陽明山國家公園鹿角坑溪取水堰 魚梯效益評估與改善之研究

陽明山國家公園管理處委託辦理案

中華民國 108 年 8 月

附件一 評選會議意見與回應

圖 一-3 鹿角坑溪攔水堰平面圖

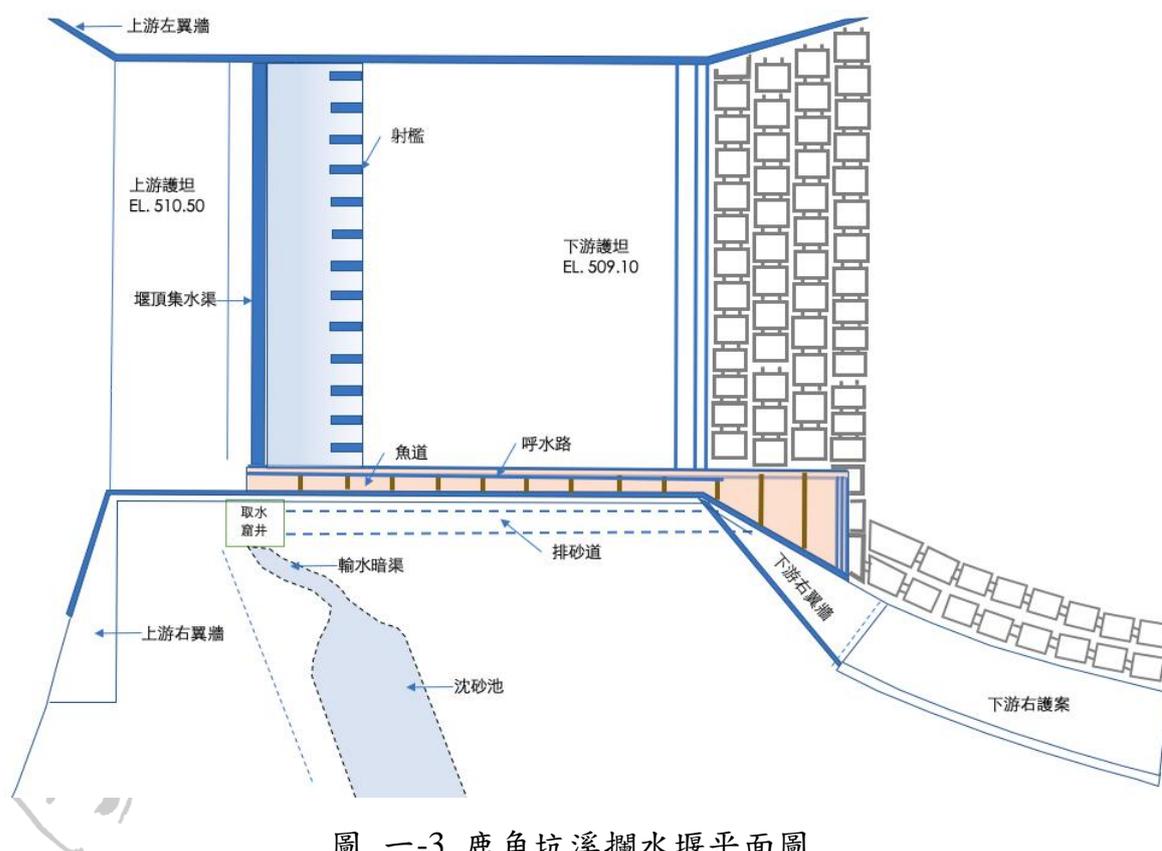
審查意見	意見回覆
(一)鄭明修研究員	
1. 未來持續維護魚梯是由志工協助，如何培訓志工？希望曾老師能以鹿角坑溪魚梯作為模範推廣到臺灣各地有需要的溪流。	1. 將協助陽管處辦理志工培訓課程，同時將本魚梯的設計經驗廣泛分享，達到推廣的目標。未來因應時節由貴處志工監測魚道水流狀況及回報，如有異狀本團隊可協助處理，並辦理教育訓練觀摩。目前是透過社群網站分享成果經驗，已獲得正面迴響，對於保育工作成效推廣可被肯定。
2. 魚梯下游向源侵蝕如何復原？可否將建議提送相關單位？	2. 向源侵蝕及土石流清淤問題可與自來水處合作討論解決，因為事涉跨單位工作，建請陽管處協調辦理。
3. 透明魚梯若能從監測拍攝到魚類使用情形，該影片將有利於未來推廣和教育宣導。	3. 因為監測時程較短，以及本地網路訊號不佳，所以無法設置無線網路監視攝影機，未來如果條件改善，將協助辦理監測事宜。
(二)陳義雄教授:	
1. 整體資料完整，也初步建立主要溯游生物相，並實地測試，並建置有效監測系統。	1. 感謝指導。
2. 建立管狀魚梯，確實可增加壩下潭區的連通性，形成一溯溪管道。	2. 管狀魚梯的確可以解決壩下潭區魚類上溯的問題。有關管狀魚道增設，俟評估本案魚道空間及裝設安全性，僅有本案地點較合適，因需考慮魚聚集另因本管狀魚道有自來水處透水管可補充水流配合為理想位置。
3. 管狀魚道如證明使用效率高，可以再增設一組的可能性？	3. 建議後續辦理監測事宜。
4. 未來設計圖，請提供圖層。	4. 相關設計圖將補充進報告中。圖 1-3 已

將原先底圖重新繪製，有關隔壁各段尺寸資料及完整魚道尺寸圖說資料再於修正報告中補充說明。
(三)邵廣昭研究員：	
1. 魚梯位置建議作 180 度轉向。	1. 因為魚梯係屬增建，能用空間有限的關係，加上考慮可能洪水衝擊的問題，所以未能做 180 度轉向，殊為可惜！
2. 管狀魚道日本成功經驗或失敗經驗，臺灣其它地方是否有試過，如果能蒐集一些資料或失敗的經驗，故臺灣其它地方是否試過，如果能蒐集一些資料納入報告中更好。	2. 相關經驗已經逐漸累積，我等除了在金門有實務經驗之外，在新北市大屯溪也有設置四座管狀魚梯的經驗，可惜後續監測工作仍待加強。日本跟印尼都有成功的經驗，相關報告在參考文獻中有較詳細資訊。管狀魚道 100 多年前在美國人設計是提供歸鮭魚使用 最大直徑可達 1 公尺，日本最早設計給印尼當地使用，在北九州也有施設，用的是 4 吋管，經 5-6 年監測評估，並無問題。

圖 三-2 增設隔壁位置示意圖

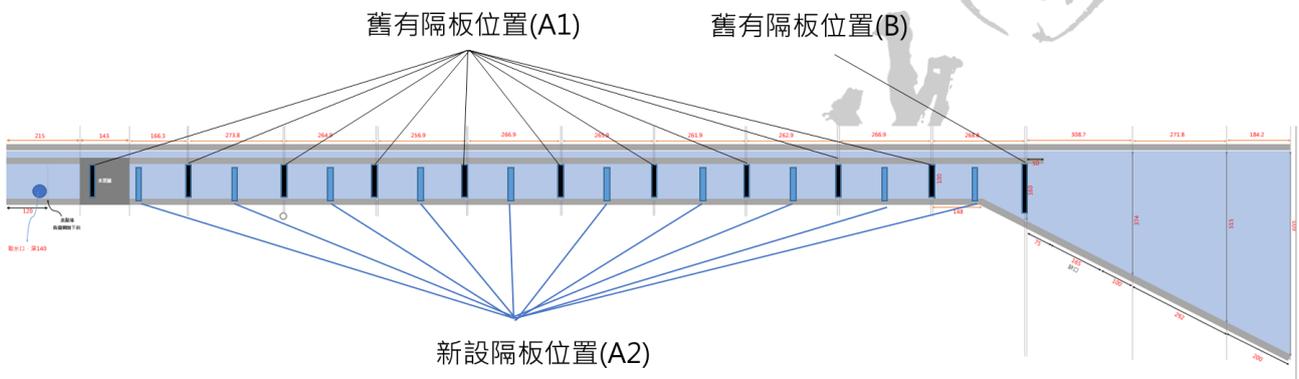
3. 國家公園內除鹿角坑溪以外是否有其它魚道有淤積及損壞需要修復？	3. 在其他區域內還沒有其他的魚道設施。
(四)主席：	
1. 報告圖 3-1，除增設隔壁已有圖示，其餘詳細圖資料應列出。	1. 遵照辦理。
2. 設計圖示隔壁分為 A、B 型，且各段隔壁尺寸是否相同？另管狀魚道僅有細部圖說，對於本案整體長度的圖說請補充。	2. 遵照辦理，已補充在修正報告中。

圖 三-5 管狀魚道設計示意圖

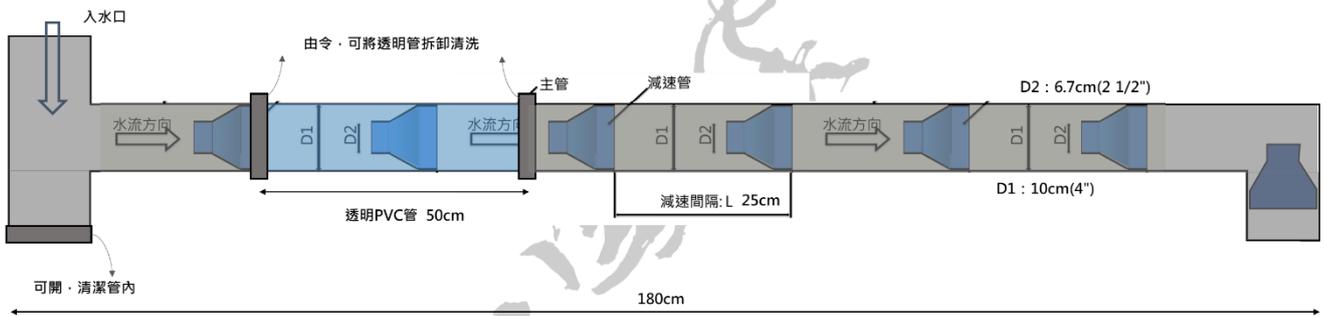
3. 應標示平面圖立面圖如管狀隔壁等各部分材質及尺寸應詳細標示。	3. 遵照辦理，已在修正報告中補充。
壹拾參、 決議	
1. 請受託單位採納與會者意見修正辦理，供本處後續管理建議，俾利本處安排自行監測工作，並觀察北部魚類洄游時間，補充相關參考文獻。	1. 謝謝指導，相關意見均已納入在修正報告中。
2. 本案期初會議修正後通過，主辦課室依契約辦理後續事宜。	2. 感謝。
